原 発 本 第 147 号

令 和 4 年 12 月 28 日

### 玄海原子力発電所2号炉廃止措置計画変更認可申請書

玄海原子力発電所2号炉廃止措置計画変更認可申請書 変更前後比較表

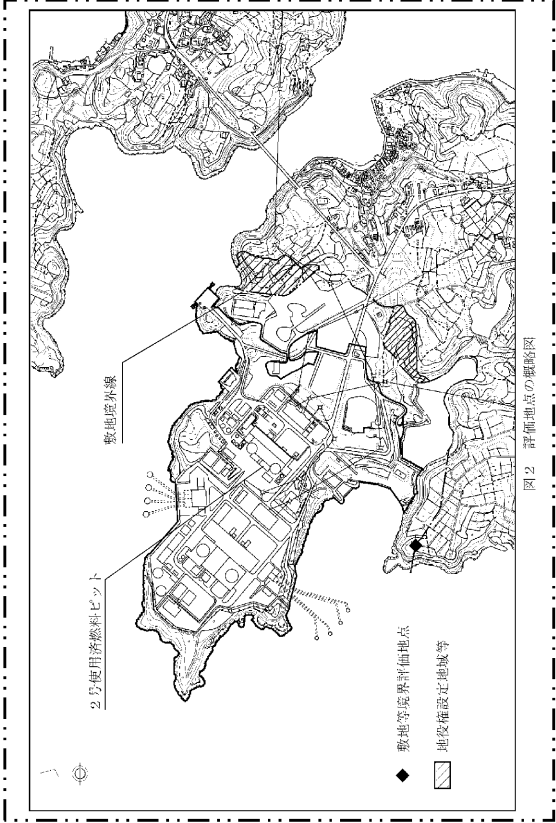
変更前	変更後	備考
<p data-bbox="273 403 943 475">IV. 使用済燃料ピット水大規模漏えい時の使用済燃料からのスカイシャイン線による周辺公衆の放射線被ばくへの影響について</p>  <p data-bbox="846 831 869 991">図2 評価地点の概略図</p>	<p data-bbox="1025 403 1695 475">IV. 使用済燃料ピット水大規模漏えい時の使用済燃料からのスカイシャイン線による周辺公衆の放射線被ばくへの影響について</p>  <p data-bbox="1608 815 1630 1002">図2 評価地点の概略図</p>	<ul style="list-style-type: none"> <li data-bbox="1762 467 2000 531">・記載の適正化（最新図面の反映）</li> <li data-bbox="1762 850 2000 986">・廃止措置対象施設の変更（使用済燃料乾式貯蔵施設の追加に伴う変更）</li> </ul>
